Product Development Design Change Request
产品开发设计变更请求

Version 15
Effective date:2025-05-13th
Design Change
Request No. 25_045

Customer project Name/ 客户项目名称: JIM-493 MCR No. / MCR号:

DOC-DPF: F01ZH003FU-00 SCR: F01ZH003FV-00
BRACKET: F01Z5102EU-02

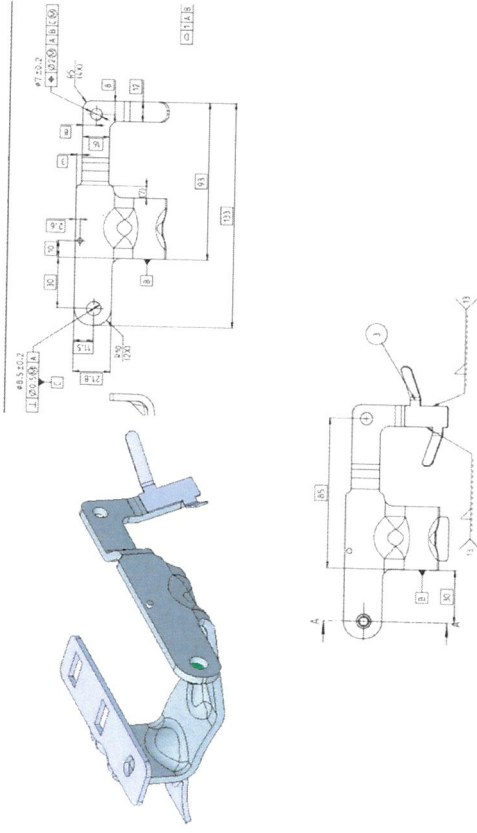
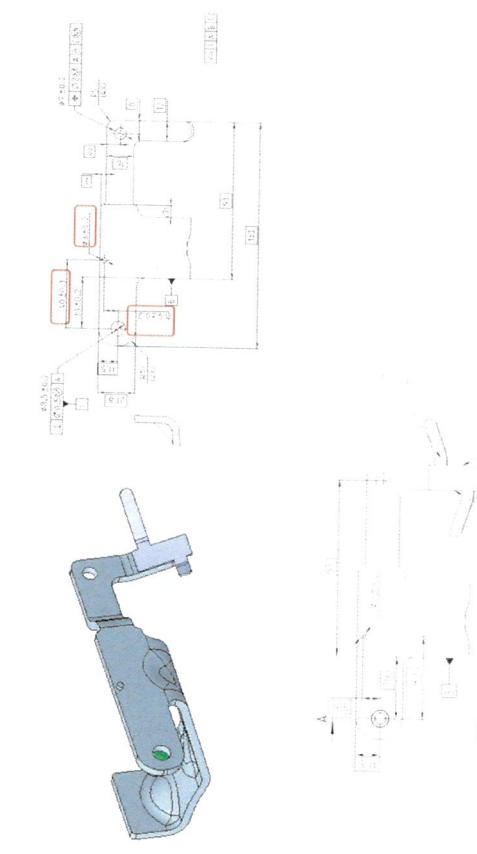
零件号		零件名称	Project	样件阶段	变更来源
F01Z5102E0-01		DM flange	JIM-493	D	BOSCH/Customer
		变更前			
		变更后			
变更描述		  F01Z5102E0-00 F01Z5102E0-01			
变更原因		供应商反馈JIM 493与4J尿素喷嘴座只有槽的角度不同，因此加上防错缺口；			
风险点（影响）		无			
验证方法		无

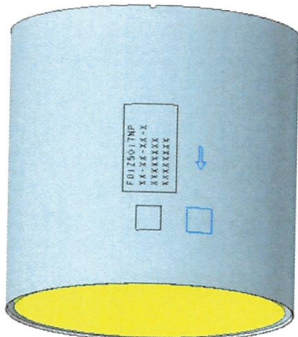
零件号	零件名称	Project	样件阶段	变更来源
	F01Z51027K	PLATE	JIM-493	D	BOSCH/Customer
	变更前				
变更描述					
	F01Z5101BP		F01Z51027K		
	变更原因				
	供应商请求混合器内隔板换成JP560量产内隔板;				
	风险点 (影响)				
验证方法					
无					
无

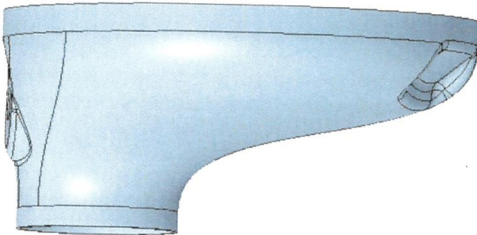
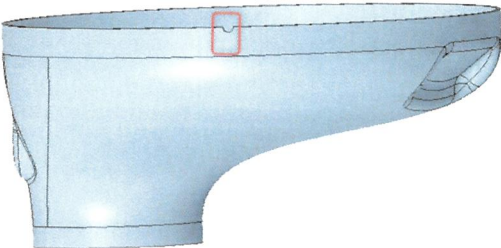
变更原因	DP TUBE BRACKET WITH NUT: F01Z5017X1-04 DP TUBE BRACKET: F01Z51026E-02 SENSOR BRACKET: F01Z5102DH-04				
风险点 (影响)	1.客户反馈线束固定支架超温, 取消线束固定支架; 2.更新压差支架零件和组件的图纸, 把压差支架的凸点直径和位置标注上;				
验证方法	无

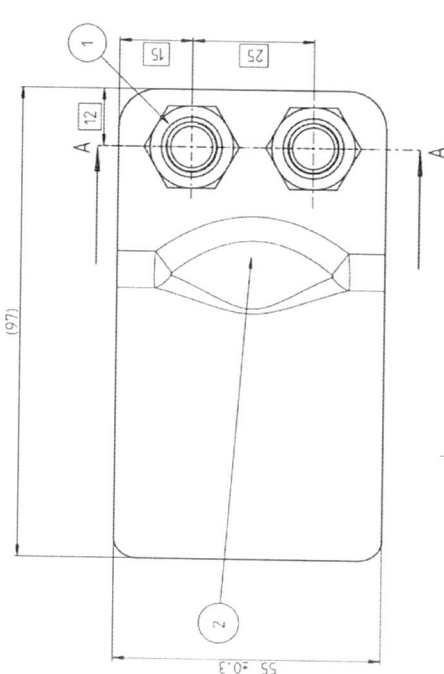
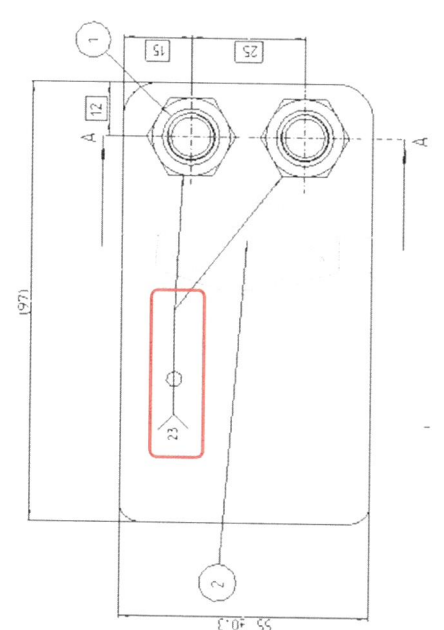
DPF CANNING: F01Z5017NP-02 DPF MAT: F01Z5102EA-01				Substrate type	SOFF	Substrate size	inch 6.77x7	Catalyst weight	kg 2.86	Back pressure	kPa 98.5	Acceleration Load	g 48.750MM/s	Substrate material	SiC	Substrate Strength	Mpa 1.7	Mat gap	mm 4	Gap Tolerance	mm ±0.5	Canning Process	Non-adi	Sleeve material	44T	 DPF CANNING: F01Z5017NP-03 DPF MAT: F01Z5102EA-02					
Substrate type	SOFF																																
Substrate size	inch 6.77x7																																
Catalyst weight	kg 2.86																																
Back pressure	kPa 98.5																																
Acceleration Load	g 48.750MM/s																																
Substrate material	SiC																																
Substrate Strength	Mpa 1.7																																
Mat gap	mm 4																																
Gap Tolerance	mm ±0.5																																
Canning Process	Non-adi																																
Sleeve material	44T																																
变更原因	1.采购确认量产衬垫为奇耐，DPF衬垫在原基础上减短5mm，避免露棉；2.衬垫改为居中放置；																																
风险点（影响）	无																																
验证方法	无

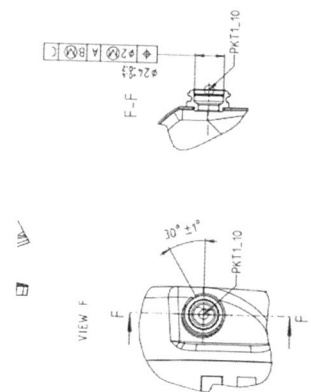
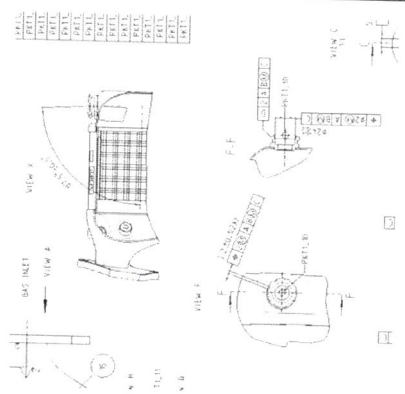
零件号		零件名称	Project	样件阶段	变更来源
F01Z51025W-03		DPF OUTLET CONE	JIM-493	D	BOSCH/Customer
		变更前	变更后		
变更描述					
		F01Z51025W-02	F01Z51025W-03		
		变更原因	供应商请求在DPF出气端锥上增加定位缺口;		
		风险点 (影响)	无		
		验证方法	无

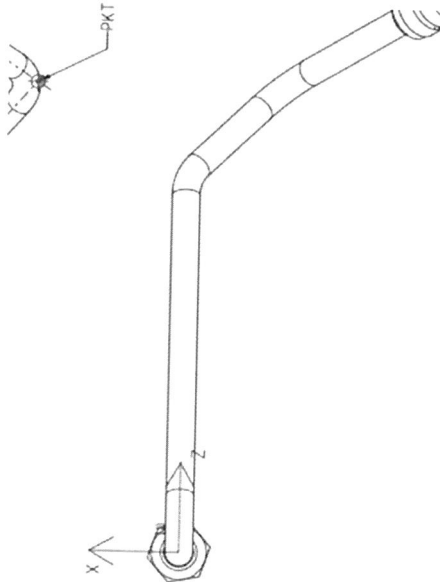
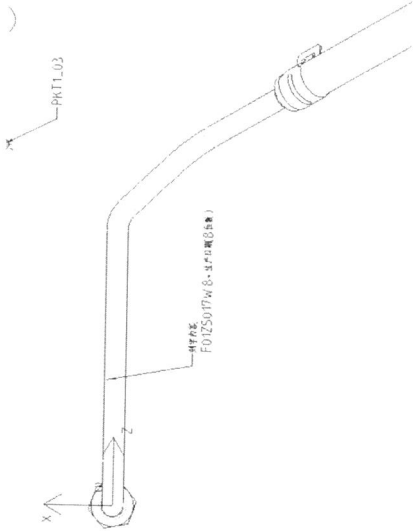
零件号		零件名称	Project	样件阶段	变更来源
F01Z5017XR-02		DPF BRACKET 3	JIM-493	D	BOSCH/Customer
		变更前	变更后		
变更描述					
		F01Z5017XR-02	F01Z5017XR-02		
变更原因		DPF出气尾管支架图纸上增加电阻焊;			
风险点（影响）		无			
验证方法		无

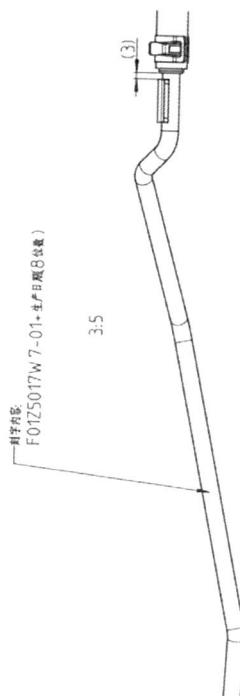
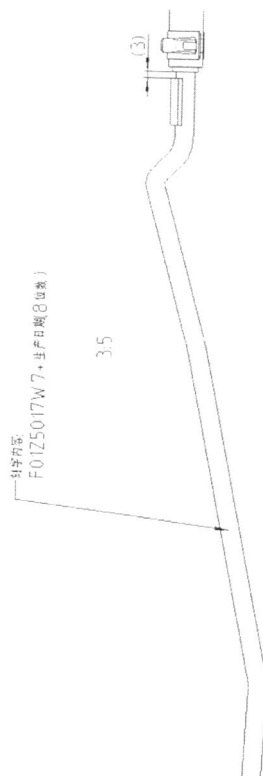
F01Z5017W5-04		F01Z5017W5-05		
变更原因	更新焊接组件图纸，尿素喷嘴角度改为位置度方便检具检测；				
风险点（影响）	无				
验证方法	无

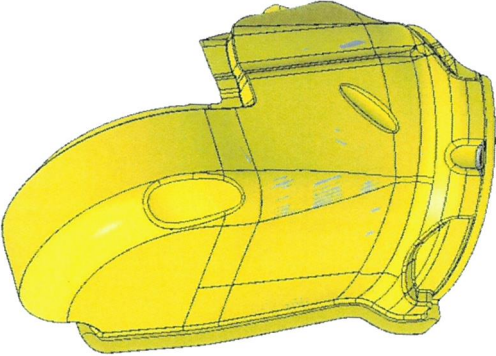
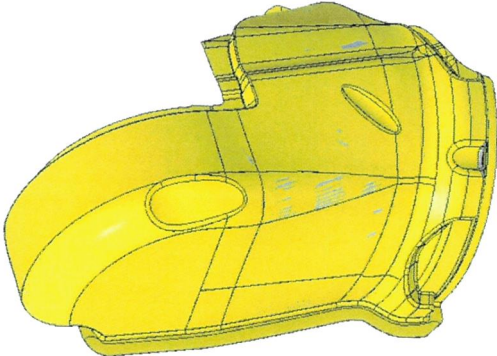
零件号		零件名称	Project	样件阶段	变更来源
F01Z5017W8-02		DP tube inlet	JIM-493	D	BOSCH/Customer
		变更前			
		变更后			
变更描述		 			
		F01Z5017W8-02	F01Z5017W8-02		
变更原因		新增进气压产管刻字;			
风险点 (影响)		无			
验证方法		无

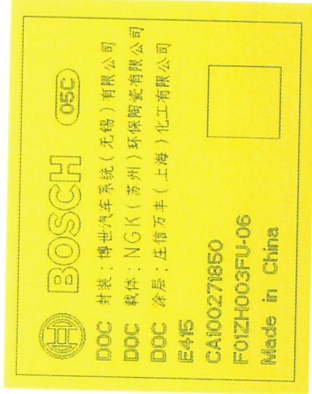
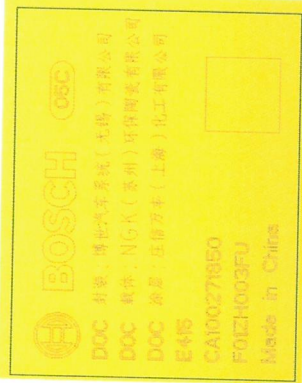
零件号	零件名称	Project	样件阶段	变更来源
	F01Z5017NU-02	FOIL	JIM-493	D	BOSCH/Customer
	变更前		变更后		
变更描述					
变更原因	供应商反馈保温壳开裂，报废率高，请求把430材质更改为304；				
风险点（影响）	无				
验证方法	无

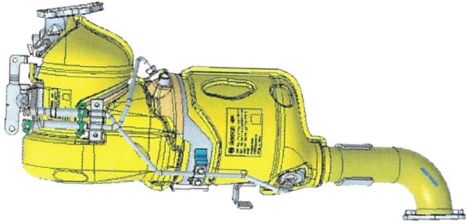
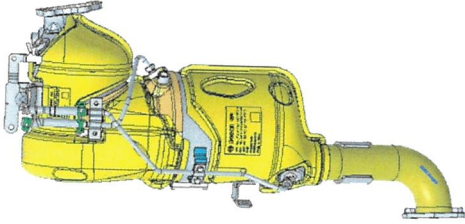
零件号		零件名称		Project	样件阶段	变更来源
See Below		MAT		JIM-493	D	BOSCH/Customer
		变更前		变更后		
变更描述		F01Z5102RG-02 F01Z5102RJ-02 F01Z5102RK-01 F01Z5102RL-01 F01Z5102RM-01 F01Z5102RN-01 F01Z5102RP-00 F01Z5102RR-01 F01Z5102RT-01 F01Z5102RU-00 F01Z5102RZ-01		F01Z5102RG-02 F01Z5102RJ-02 F01Z5102RK-01 F01Z5102RL-01 F01Z5102RM-01 F01Z5102RN-01 F01Z5102RP-00 F01Z5102RR-01 F01Z5102RT-01 F01Z5102RU-00 F01Z5102RZ-01		
变更原因		保温棉图纸按照最终适配更新图纸;				
风险点（影响）		无				
验证方法		无

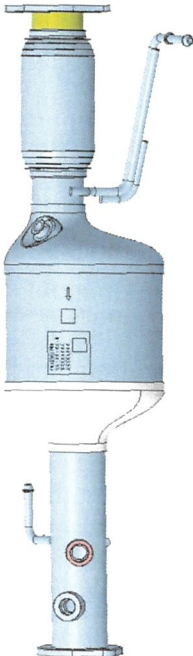
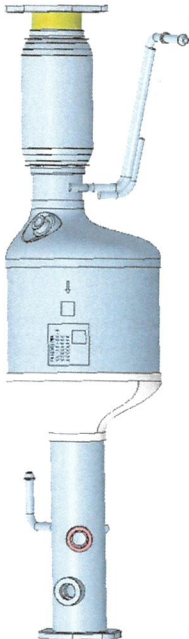
零件号	零件名称	Project	样件阶段	变更来源
	F01ZH003FU-00	DOC+SDPF UNIT	JIM-493	D	BOSCH/Customer
变更描述	变更前		变更后		
	F01ZH003FU-06				
变更原因			上述更新后, DOC+SDPF总成随之更改;		
风险点 (影响)			无		
验证方法			无

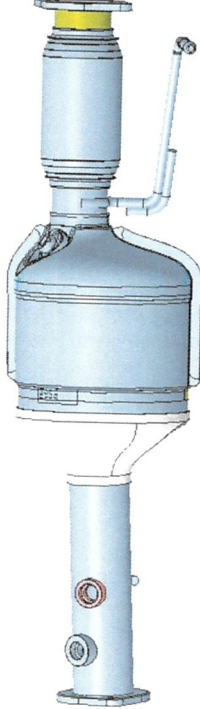
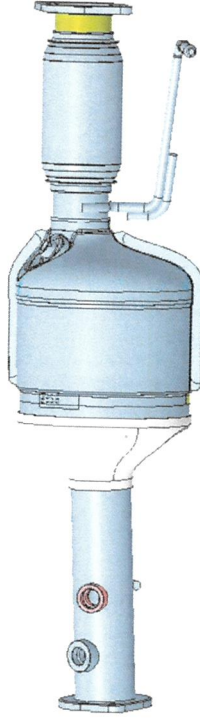
SCR CANNING: F01Z5017WA-02 SCR MAT: F01Z5102EB-00 SCR CANNING: F01Z5017WA-03 SCR MAT: F01Z5102EB-01					Substrate Type	SCR	Substrate size	inch 6.77x5	catalyst weight	kg 1.59	back pressure	kPa 5	Acceleration Load	g 20	Substrate material	Condienite	Substrate Strength	Mpa 1	Mat gap	mm 3.5	Gap tolerance	mm ±0.5	Canning Process	Non-G30	Sleeve material	4.4.1
Substrate Type	SCR																										
Substrate size	inch 6.77x5																										
catalyst weight	kg 1.59																										
back pressure	kPa 5																										
Acceleration Load	g 20																										
Substrate material	Condienite																										
Substrate Strength	Mpa 1																										
Mat gap	mm 3.5																										
Gap tolerance	mm ±0.5																										
Canning Process	Non-G30																										
Sleeve material	4.4.1																										
变更原因	采购确认量产衬垫为奇耐, SCR衬垫图纸更改为原图纸, 衬垫更改后SCR封装随之更改;																										
风险点 (影响)	无																										
验证方法	无

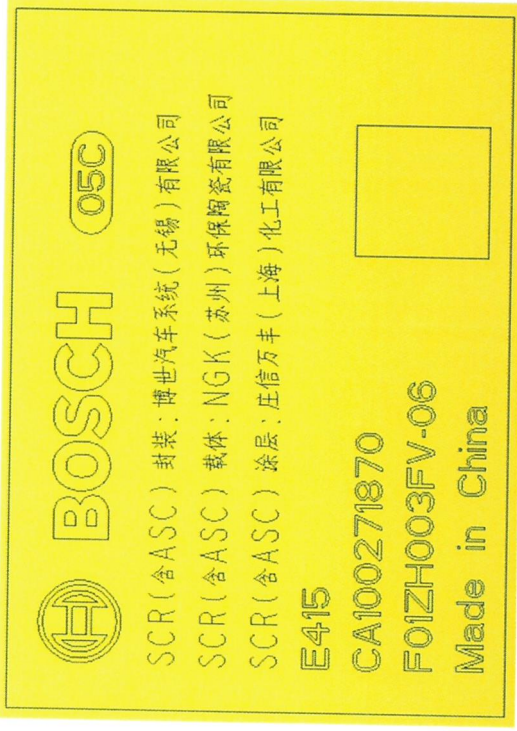
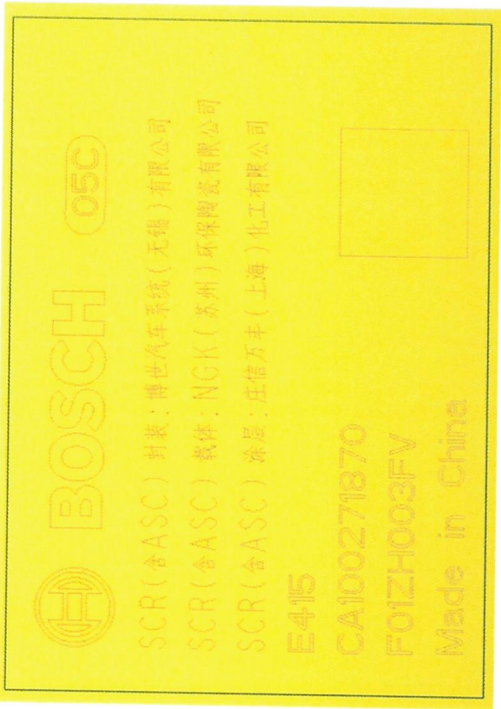
零件号		零件名称	Project	样件阶段	变更来源
F01Z5017W9-04		SCR WELDING	JIM-493	D	BOSCH/Customer
		变更前			
		变更后			
变更描述		  F01Z5017W9-03 F01Z5017W9-04			
变更原因		上述更改后，SCR焊接总成随之更改；			
风险点（影响）		无			
验证方法		无
